Technické informace

26.2015

Motorová pila STIHL MS 362

– typ 1140

3. Rozlišení provedení

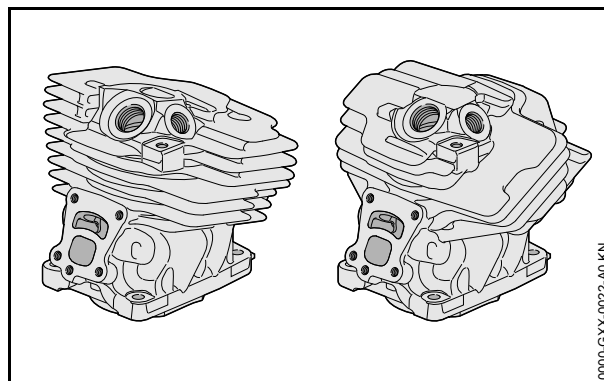
Druh provedení motorové pily lze poznat podle výška řetězky.

Nahoře: dosavadní provedení s širokým víkem řetězky

Dole: nové provedení se štíhlým víkem řetězky

Pro motorové pily nového provedení musejí být použity nové náhradní díly,  4 -  20.

4. "Válec s pístem" Ø 47 mm

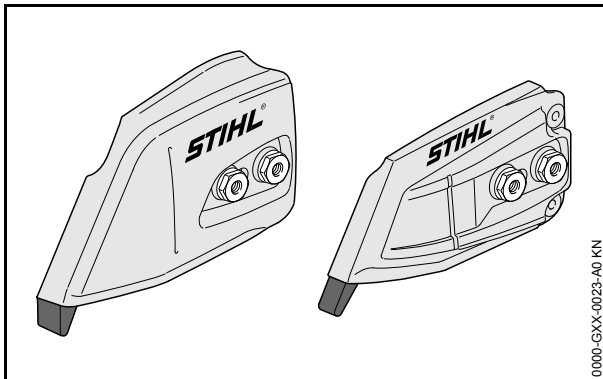
Nový válec má chladičí žebra v šikmější poloze. Chladičí vzduch tím lépe proudí okolo válce. Hmotnost válce byla navíc ještě zredukována.

Vlevo: dosavadní "válec s pístem" o Ø 47 mm
1140 020 1205

Vpravo: nový "válec s pístem" o Ø 47 mm
1140 020 1207

Dosavadní "válec s pístem" se i nadále dodává pro motorové pily dosavadního provedení.

Nový "válec s pístem" není použitelný pro motorové pily dosavadního provedení.

8. Kliková skříň

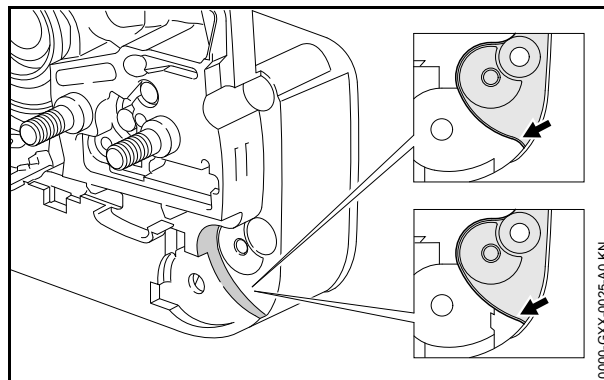
Nová polovina klikové skříně byla přizpůsobena novému ozubenému dorazu. K nové polovině klikové skříně jsou přiloženy šrouby z hliníku,  13.

Nahoře: dosavadní polovina klikové skříně
1140 020 2913

Dole: nová polovina klikové skříně
1140 020 2950

Dosavadní polovinu klikové skříně výrobce již nedodává.

Nová polovina klikové skříně je použitelná i pro motorové pily dosavadního provedení.

13. Šrouby z hliníku

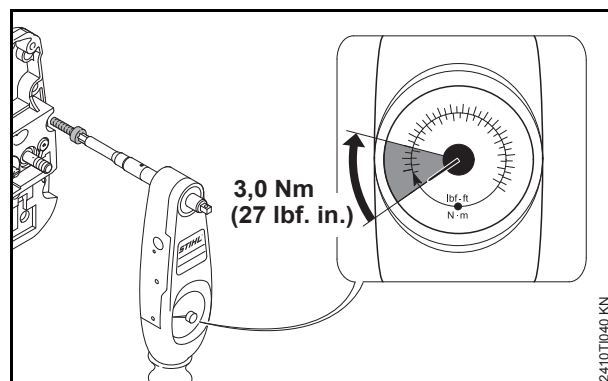
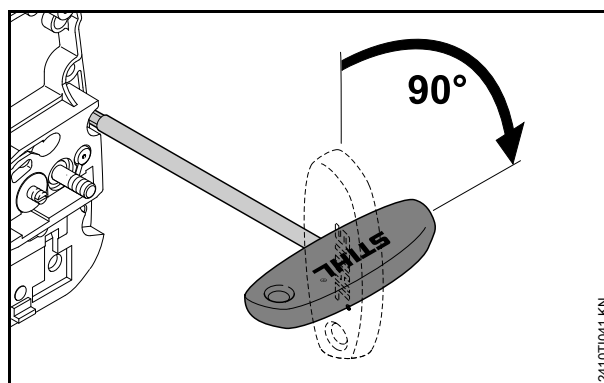
K sešroubování polovin klikové skříňe se používají šrouby z hliníku IS-M5x27 – 9022 500 1051.

- matná, šedá barva
- žádné pojistné ozubení
- hmotnost jen cca. 30 % srovnatelného šroubu z ocele
- je nemagnetický
- Šrouby z hliníku při servisních úkonech **nebo** opravách nepoužívat znovu.

- Šroub z hliníku utáhnout utahovacím momentem 3 Nm.

- Šroub vhodným šroubovákem otočit dále o 90°. Další informace ke šroubům z hliníku jsou uvedeny ve STIHL Training, viz <https://www.stihl-training.com> (není k dispozici ve všech zemích).

14. Kryt

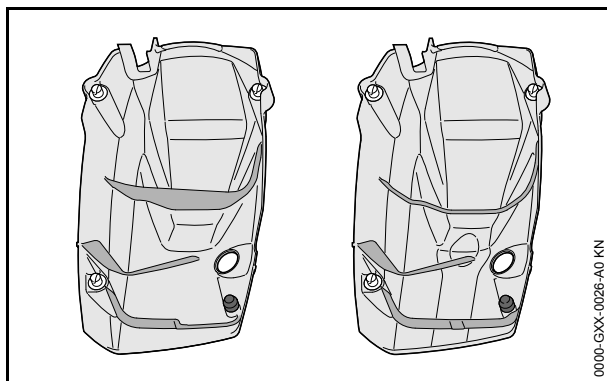
Nový kryt byl přizpůsoben novému válci.
Žebra na vnitřní straně odpadla.
Chladicí vzduch tím lépe proudí okolo válce.

Vlevo: dosavadní kryt 1140 080 1616

Vpravo: nový kryt 1140 080 1634

Dosavadní kryt se dodává i nadále pro motorové pily dosavadního provedení.

Nový kryt není použitelný pro motorové pily dosavadního provedení.

15. Kryt vedení vzduchu, šoupátko

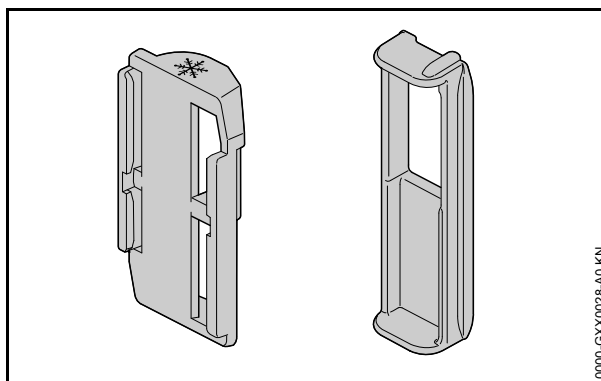
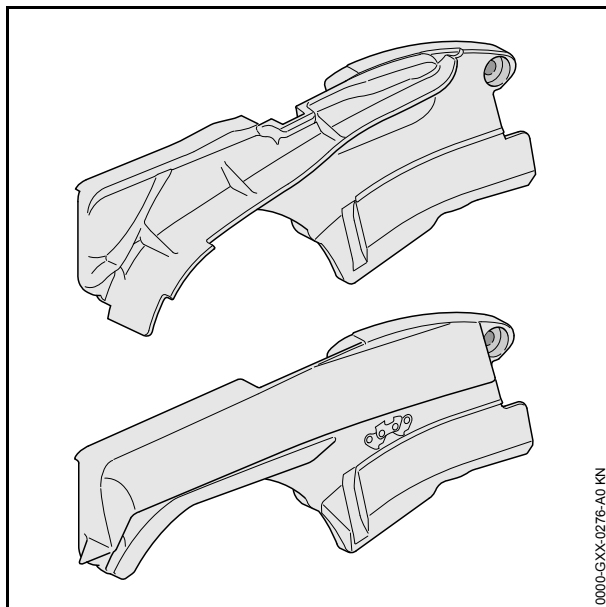
Nový kryt vedení vzduchu byl přizpůsoben novému válci.

Šoupátko pro nastavení letního nebo zimního provozu bylo přizpůsobeno novému krytu vedení vzduchu.

Vlevo: dosavadní kryt vedení vzduchu 1140 080 0902

Vpravo: nový kryt vedení vzduchu 1140 080 0907

Vlevo: dosavadní šoupátko 1140 084 4100

Vpravo: nové šoupátko 1140 084 4102

Dosavadní kryt vedení vzduchu a dosavadní šoupátko se i nadále dodávají pro motorové pily dosavadního provedení.

Nový kryt vedení vzduchu a nové šoupátko nejsou použitelné pro motorové pily dosavadního provedení.

16. Víko

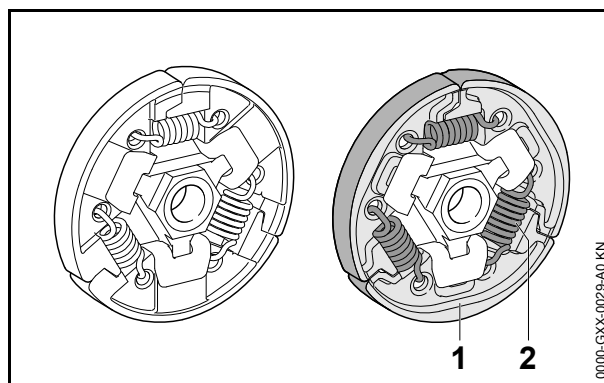
Nové víko bylo přizpůsobeno nové prstencové řetězce.

Vlevo: dosavadní víko 1140 021 1100

Vpravo: nové víko 1140 021 1105

Dosavadní víko se i nadále dodává pro motorové pily dosavadního provedení.

Nové víko není použitelné pro motorové pily dosavadního provedení.

17. Spojka

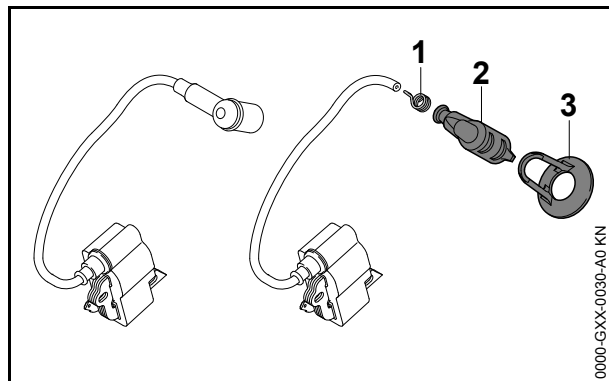
Nová spojka má optimalizovaná odstředivá závaží a optimalizované tažné pružiny. Tím byla snížena hmotnost.

Vlevo: dosavadní spojka 1138 160 2010

Vpravo: nová spojka 1147 160 2000

Dosavadní spojka se i nadále dodává pro motorové pily dosavadního provedení.

Nová spojka není použitelná pro motorové pily dosavadního provedení.

18. Modul zapalování

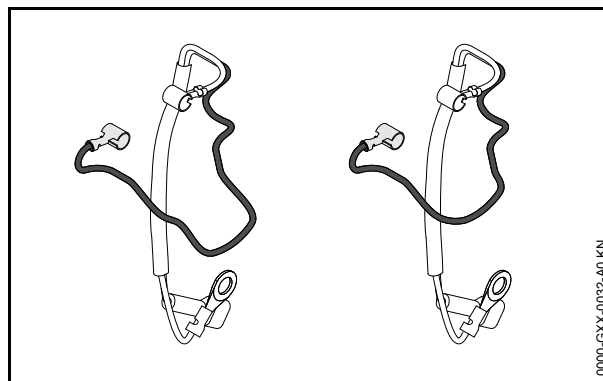
Nový modul zapalování byl přizpůsoben zakrytí nového krytu vedení vzduchu.

Vlevo: dosavadní modul zapalování
1140 400 1306

Vpravo: nový modul zapalování 1140 400 1309

Dosavadní modul zapalování se i nadále dodává pro motorové pily dosavadního provedení.

Nový modul zapalování není použitelný pro motorové pily dosavadního provedení.

19. Kabelový svazek

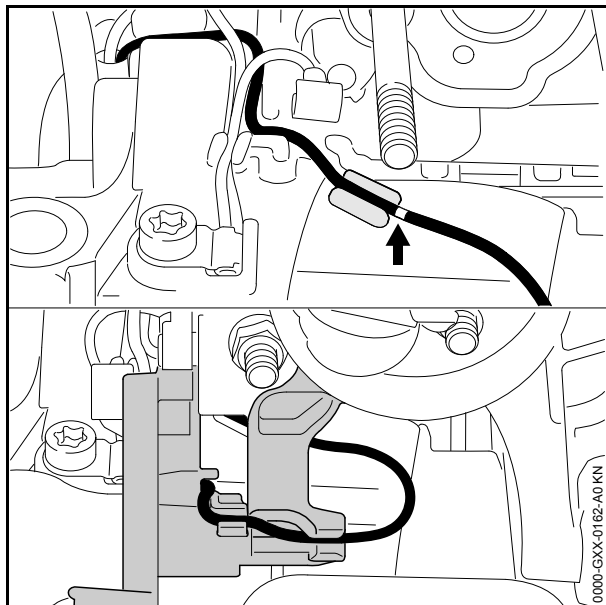
Nový kabelový svazek má o 20 mm kratší zkratovací vedení. Tím se usnadnilo uložení zkratovacího vedení do krytu vedení vzduchu.

Vlevo: dosavadní kabelový svazek
1140 440 3008

Vpravo: nový kabelový svazek 1140 440 3011

Dosavadní kabelový svazek výrobce již nedodává.

Nový kabelový svazek je použitelný i pro motorové pily dosavadního provedení.

- Zkratovací vedení uložit tak, aby byly splněny níže uvedené podmínky:
 - Bílá značka přiléhá k vodícímu žeburu.
 - Zkratovací vedení je uloženo volně, bez napnutí.

20. Sada prstencové řetězky

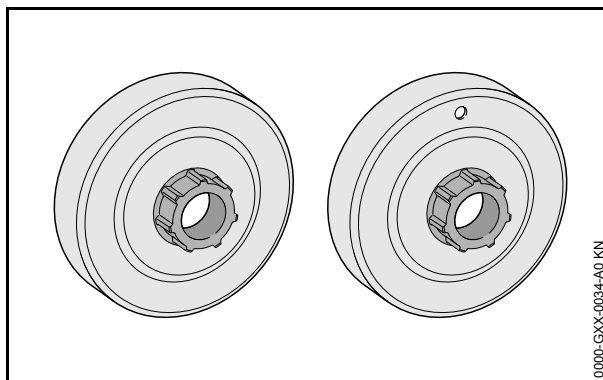
V "sadě prstencové řetězky" obsažený buben spojky byl přizpůsoben nové spojce. Tloušťka stěny spojky byla zredukována. Nový buben spojky se pozná podle otvoru.

Vlevo: dosavadní buben spojky "sady prstencové řetězky" 1128 007 1000

Vpravo: nový buben spojky "sady prstencové řetězky" 1140 007 2500

Dosavadní sada prstencové řetězky" se i nadále dodává pro motorové pily dosavadního provedení.

Nová "sada prstencové řetězky" není použitelná pro motorové pily dosavadního provedení.
